**From:** Rait Valgma <rait@stromtec.ee>  
**Sent:** reede, 19. aprill 2024 16:00  
**To:** Marina Sagdejeva | K-Projekt  
**Cc:** Malle Ütt | K-Projekt  
**Subject:** Re: 23053, Laagri kollektor, elektrikaabliga ristumine

**From:** Marina Sagdejeva | K-Projekt <Marina.Sagdejeva@kprojekt.ee>  
**Sent:** Friday, April 19, 2024 15:58  
**To:** Rait Valgma <rait@stromtec.ee>  
**Cc:** Malle Ütt | K-Projekt <Malle.Utt@kprojekt.ee>  
**Subject:** RE: 23053, Laagri kollektor, elektrikaabliga ristumine

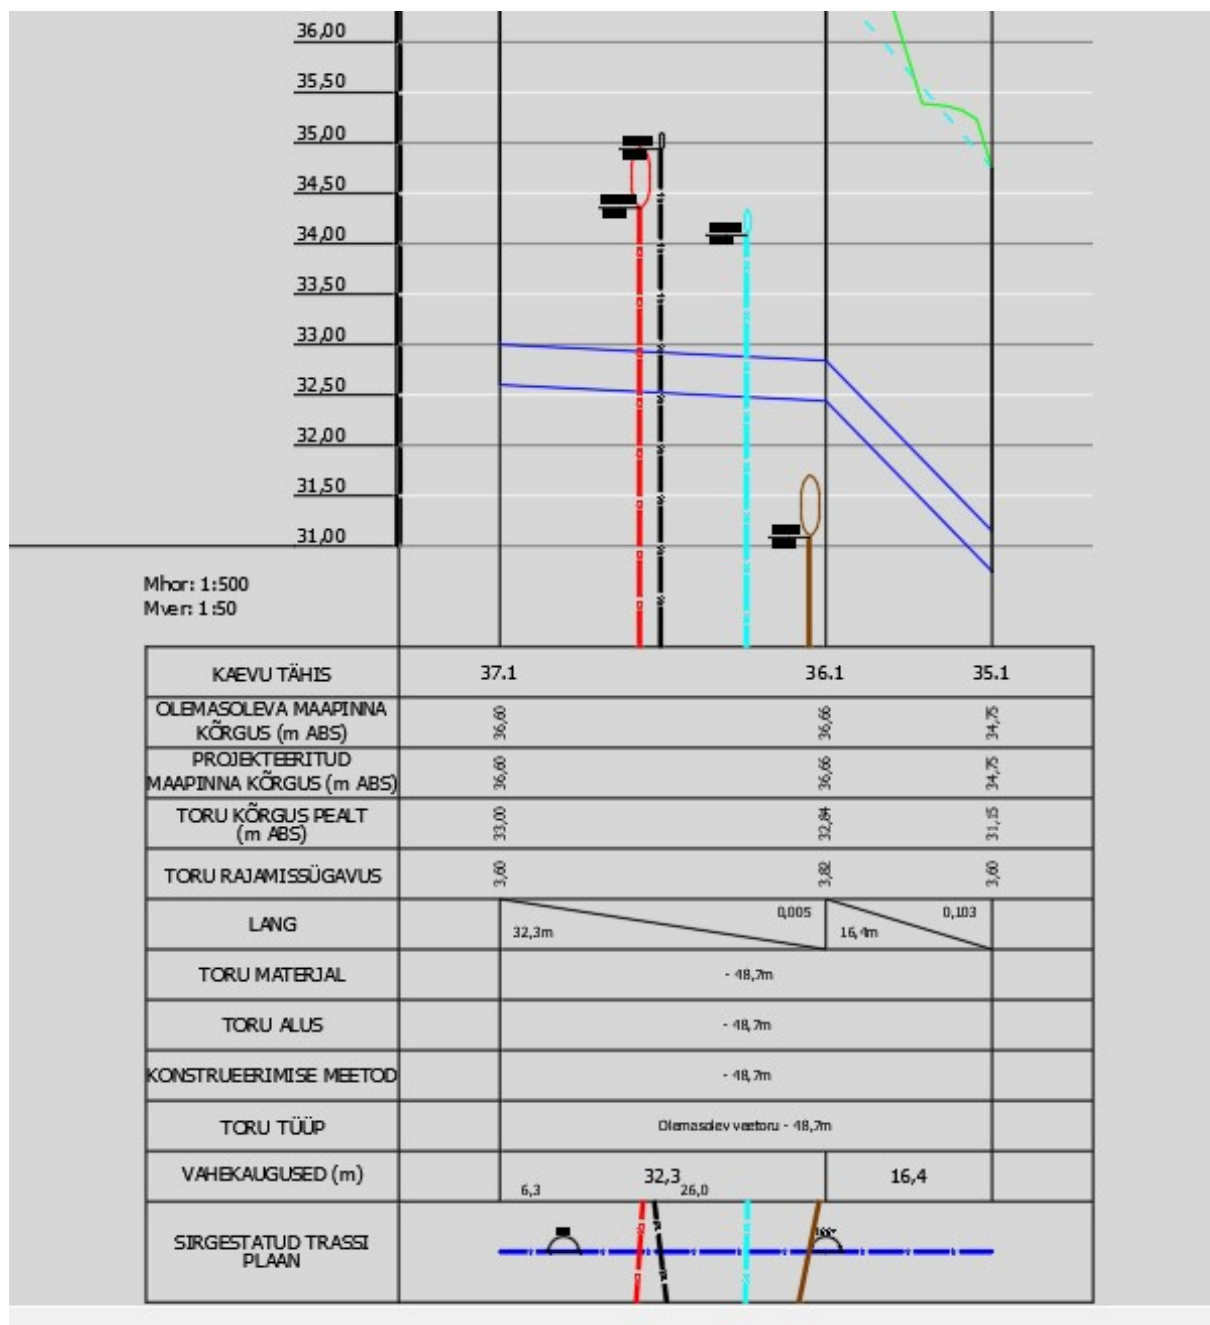
Palun vaadake üle, eeldatavasti sain õigesti aru. Elektritorud hakkavad langema rohkem kui 8 m peale K-36 (suunas K-35 poole).

Tere,  
Oleks hea, kui elektrikaabel hakkas langema peale projekteeritud reoveekollektori ristumist (ca 7 m):

Tänud ka Teile, loen siis lahenduse kooskõlastatuks.

Jah, see sobib. Suur tänu abi eest!
